**AVIS RELATIF À LA PROTECTION
CONTRE LES EVENTUELS EFFETS NOCIFS ET NUISANCES
PROVOQUÉS PAR LES RAYONNEMENTS NON IONISANTS
GÉNÉRÉS PAR DES ANTENNES ÉMETTRICES STATIONNAIRES**

Commune : GEDINNE - Exploitant : PROXIMUS

Référence exploitant : 61GIN_01

Rapport n° 4188 / 2024

Figure 1 : Vue en plan des lieux de séjour et des points de contrôle

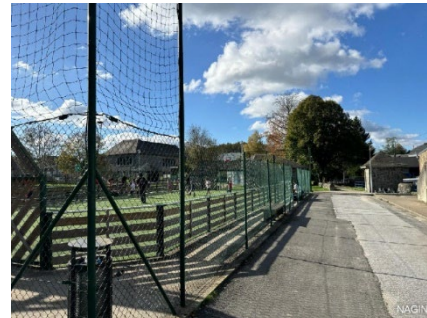
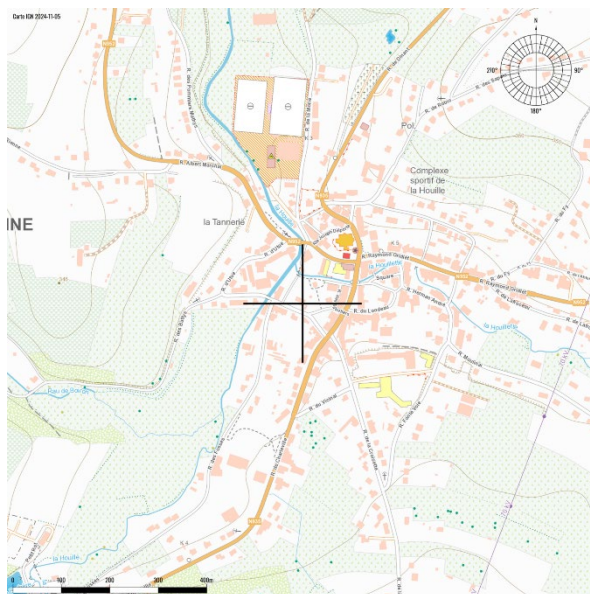
- le numéro du point de contrôle repris sur un des plans de la figure 1 ;
- le numéro du LS dans lequel se trouve le point de contrôle de la 1^{ère} colonne ;
- l'atténuation d'obstacle prise en compte pour le calcul de l'indice d'exposition dans le LS ;
- le résultat du calcul de l'indice d'exposition.

N° point de contrôle	LS	Atténuation (dB)	Indice d'exposition relatif à la limite par installation IE_i
24	LS19	0,0	0,971
22	LS19	0,0	0,960
21	LS19	0,0	0,881
23	LS19	0,0	0,809
1	LS1	3,0	0,802
7	LS7	0,0	0,766
18	LS15	0,0	0,663
20	LS14	0,0	0,631
25	LS20	0,0	0,542
10	LS10	0,0	0,480
19	LS15	0,0	0,448
4	LS4	3,0	0,290
5	LS5	3,0	0,274
16	LS16	3,0	0,267
12	LS12	3,0	0,054
8	LS8	3,0	0,023
15	LS18	3,0	0,021
14	LS18	3,0	0,010
17	LS17	3,0	0,003
9	LS9	3,0	0,002
3	LS3	3,0	0,001
6	LS6	3,0	0,001
2	LS2	3,0	0,001
13	LS13	3,0	0,001
11	LS11	3,0	0,001

En ce qui concerne les antennes de l'installation mentionnées dans le tableau 1, la distance maximale à laquelle la limite pourrait être atteinte, à l'extérieur, est égale à 75,0 m. S'il n'y a pas de LS à une distance inférieure, les antennes respectent forcément la limite d'immission.

Dans le cas des LS situés à l'intérieur des bâtiments, une atténuation d'obstacle est prise en compte et il en résulte que la distance maximale à laquelle la limite pourrait être atteinte se réduit à 53,1 m.

Figure 2 : Vue en plan des installations d'antennes dans un rayon de 300 mètres autour de l'installation faisant l'objet de la demande d'avis

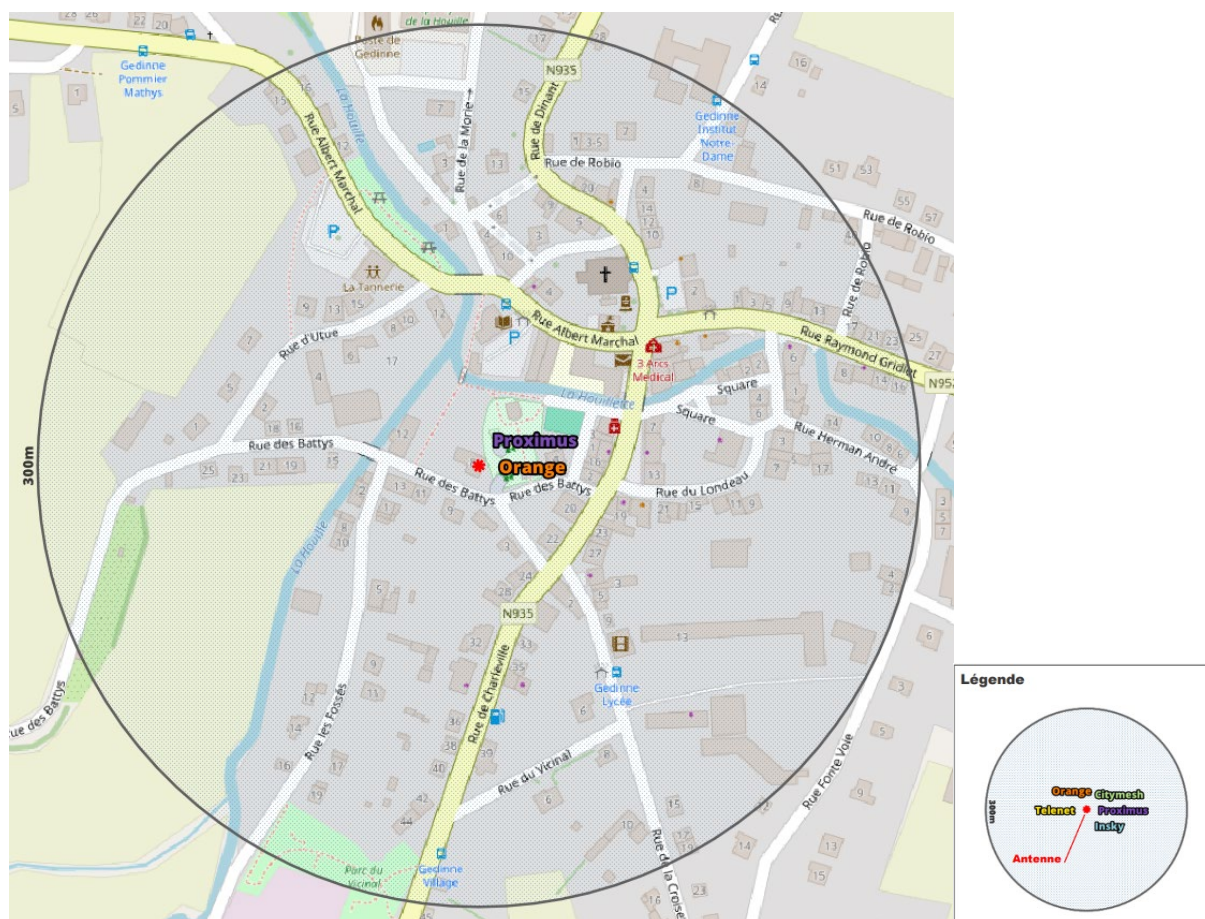
Le plan en projection verticale de la figure 2 indique la localisation des installations d'antennes émettrices stationnaires visées par le décret et situées dans un rayon de 300 mètres autour de l'installation référencée dans le paragraphe 2 et localisée au centre du cercle. Les données de localisation de ces antennes et les avis correspondant sont accessibles via le cadastre en ligne des antennes émettrices stationnaires⁸. Les installations prises en compte dans l'évaluation du respect de la limite cumulative sont les installations d'antennes émettrices déclarées en service par l'exploitant à la date du présent avis, à l'exception de l'installation référencée dans le paragraphe 2 et éventuellement d'autres installations ayant fait l'objet d'une demande d'avis à la même date et qui sont situées à l'intérieur de la zone de 300 mètres de rayon.

- a) il y a au plus 4 installations d'antennes émettrices stationnaires présentes dans la zone d'évaluation de 300 mètres de rayon représentée dans la figure 2, y inclus l'installation référencée dans le paragraphe 2 : la limite cumulative définie à l'article 4, §2 du décret est nécessairement respectée dans les lieux de séjour à l'intérieur de la zone d'évaluation de 300 mètres de rayon ;

- b) il y a exactement 5 installations d'antennes émettrices stationnaires présentes dans la zone d'évaluation de 300 mètres de rayon représentée dans la figure 2, y inclus l'installation référencée dans le paragraphe 2 et il existe, pour 3 ou 4 de ces installations, un avis attestant le respect de la limite abrogée de 3 V/m : la limite cumulative définie à l'article 4, §2 du décret est nécessairement respectée dans les lieux de séjour à l'intérieur de la zone d'évaluation de 300 mètres de rayon ;

- c) dans tous les autres cas, il a été vérifié que la limite cumulative définie à l'article 4, §2 du décret n'est pas dépassée dans les lieux de séjour sur base du nombre d'installations localisées dans la zone d'évaluation de 300 mètres de rayon représentée dans la figure 2, de leur localisation ainsi que des données inscrites dans la figure 1 et au paragraphe 4 du présent avis et dans les avis attestant le respect de la limite par installation ou de la limite abrogée de 3 V/m relatifs aux autres installations reprises dans la figure 2.

Compte tenu des considérations ci-dessus, il apparaît que l'intensité du rayonnement électromagnétique généré, dans les lieux de séjour situés dans un rayon de 300 mètres autour de l'installation référencée dans le paragraphe 2, par l'ensemble des antennes émettrices stationnaires de l'ensemble des exploitants du même site d'antennes émettrices stationnaires respecte la limite fixée à l'article 4, § 2 du décret.
